Mission régionale d'autorité environnementale

Projet d'aménagement d'un parc photovoltaïque au sol

Commune de la Couvertoirade (12) déposé par VALOREM

**Avis de l'Autorité environnementale
sur le dossier présentant le projet et comprenant l'étude d'impact
(articles L122-1 et suivants du Code de l'environnement)**

Carte extraite de l'étude d'impact qui présente l'ensemble des équipements du projet page 21 réalisée par ARTIFEX – source BDORTHO IGN

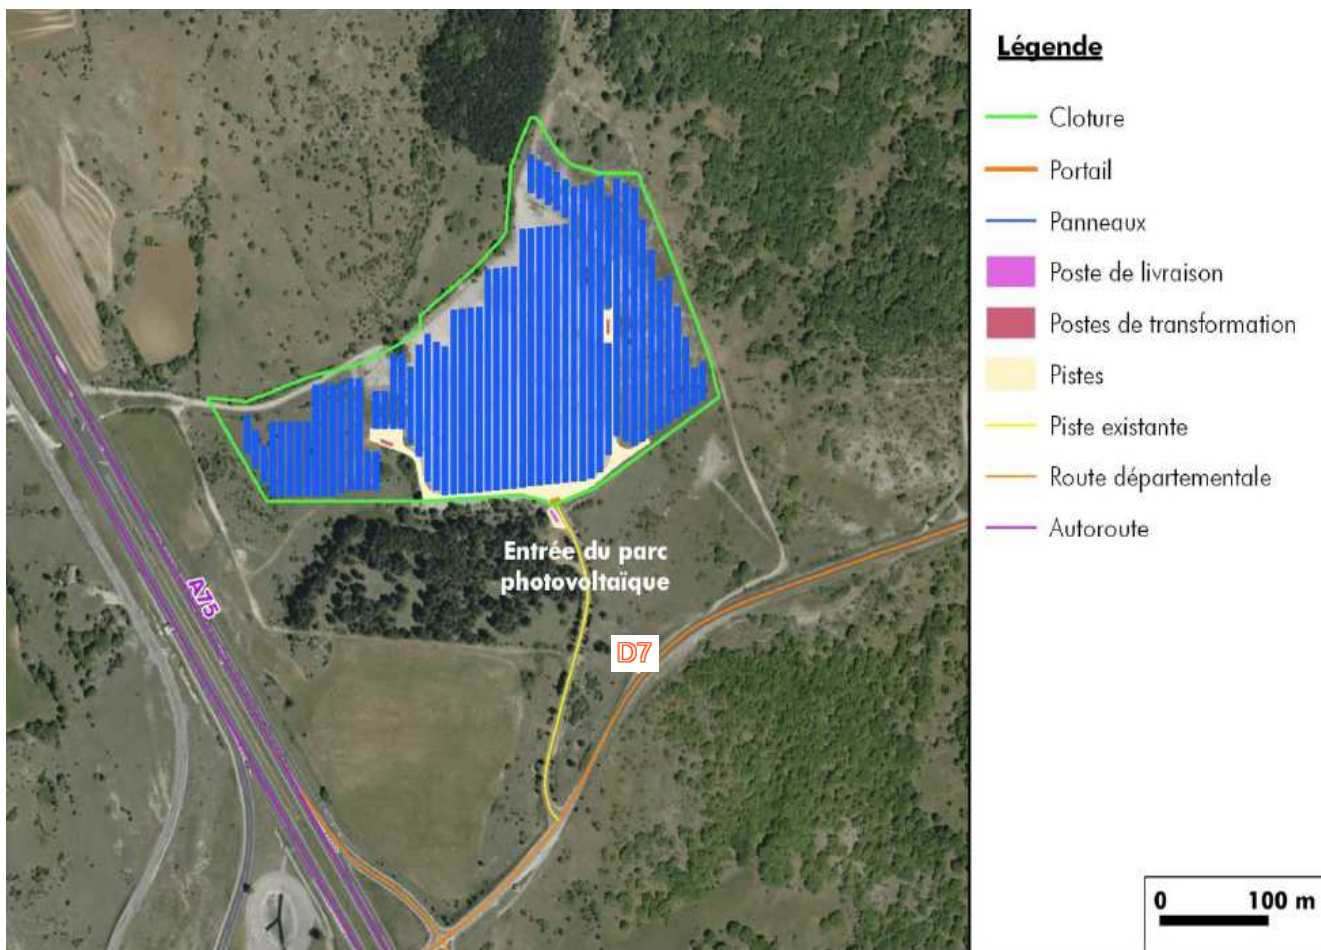
Pour atténuer les perceptions visuelles du projet notamment depuis la route départementale RD7, des écrans végétaux sont prévus (à l'est de la zone d'implantation des panneaux).

VALOREM indique que l'analyse des incidences potentielles sur l'environnement du tracé du raccordement électrique ne figure pas dans le dossier, et sera étudié postérieurement avec ENEDIS après la délivrance du permis de construire (voir à ce titre la recommandation infra dans le paragraphe 2.1).

La MRAe recommande d'intégrer une analyse des incidences potentielles sur les habitats naturels, la faune et la flore le long de(s) l'itinéraire(s) de raccordement électrique du projet jusqu'au poste source (cartographie et description des enjeux, au moins à partir de la bibliographie disponible).

Carte extraite de l'étude d'impact page 130 qui identifie les secteurs de sensibilités environnementales du projet et qui présente l'ensemble des ses équipements- - réalisée par ARTIFEX – source BDORTHO IGN

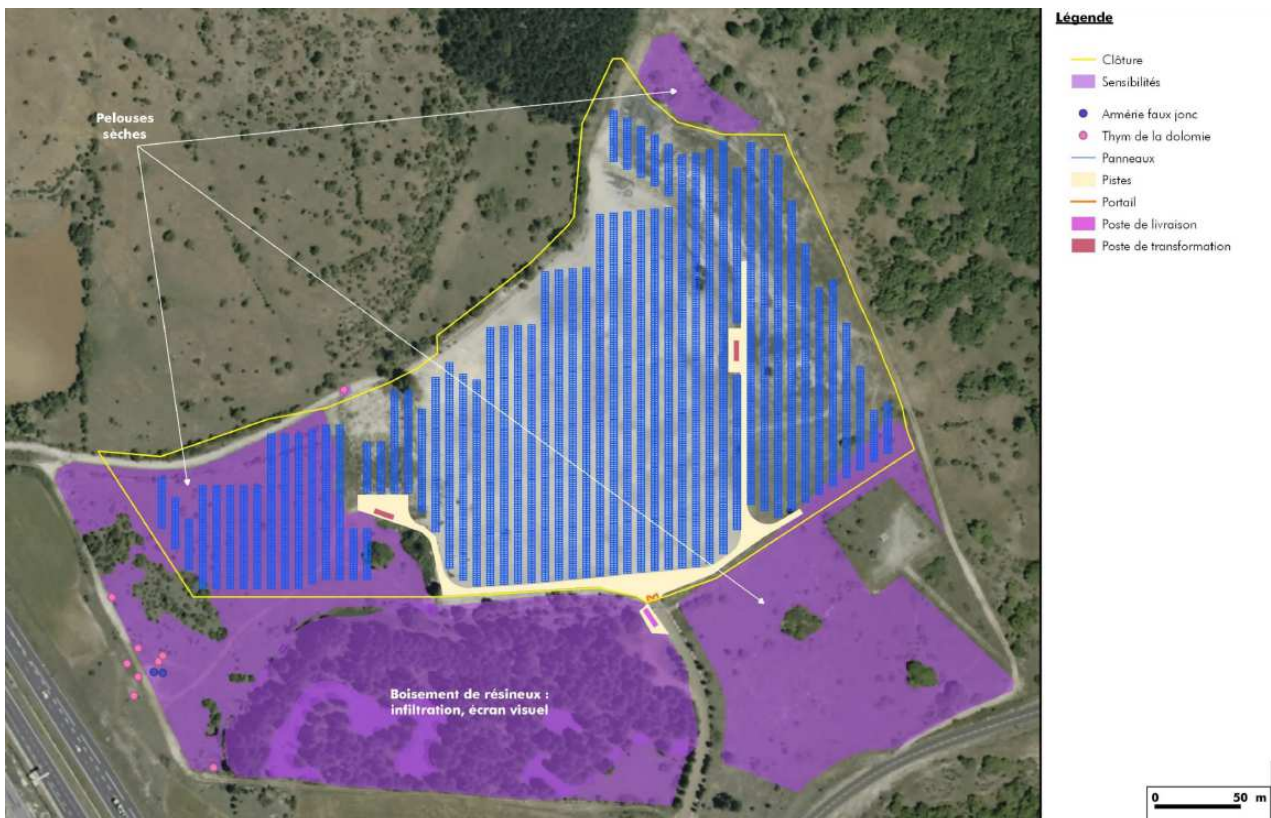
En revanche, au sein de cette emprise, le porteur de projet ne présente pas une analyse de variantes suffisamment argumentée. Le dossier procède à la présentation des secteurs dits « sensibles » d'un point de vue paysager et écologique (identification des pelouses sèches et stations des thym de la dolomie et armérie faux jonc) et à la superposition du projet avec ces secteurs sensibles, sans justifier de l'absence de leur évitement et de l'implantation de panneaux sur ceux-ci.

La MRAe évalue globalement que la justification de l'emprise finale retenue est incomplète (elle n'aborde que partiellement des enjeux naturalistes et n'intègre pas dans le choix final proposé les incidences paysagères et sur la ressource en eau) en ne s'appuyant pas sur les conclusions des diagnostics et des impacts évalués. Le dossier fait également l'impasse sur des analyses hydrogéologiques de terrain alors que le site est karstique⁴ et qu'il présente des enjeux en matière de ruissellement des eaux de surface et de qualité des eaux souterraines (eau potable) qui aurait permis de confirmer la pertinence du choix d'implantation ou la nécessité d'en adapter la surface d'implantation des panneaux. Enfin, le dossier ne démontre pas l'absence d'incidence du projet sur la source d'eau potable du Durzon qui représente un enjeu majeur pour la sécurité sanitaire du plateau du Larzac.

La MRAe considère que le porteur de projet n'a pas poussé la démarche d'évaluation environnementale à son terme pour justifier de la moindre incidence environnementale des choix opérés pour la mise en œuvre du projet (adaptation de l'emprise des panneaux en fonction des incidences attendues).

La MRAe recommande en premier lieu de ré-évaluer le niveau d'enjeu des pelouses sèches et des rapaces faisant l'objet des plans nationaux d'action.

Elle recommande, en fonction de cette nouvelle évaluation, de renforcer la mesure d'évitement retenue et d'étudier la possibilité de maintenir la totalité des pelouses sèches qui permettrait de préserver ainsi les sites potentiels de reproduction, d'alimentation et de déplacements pour la faune (reptiles et oiseaux).
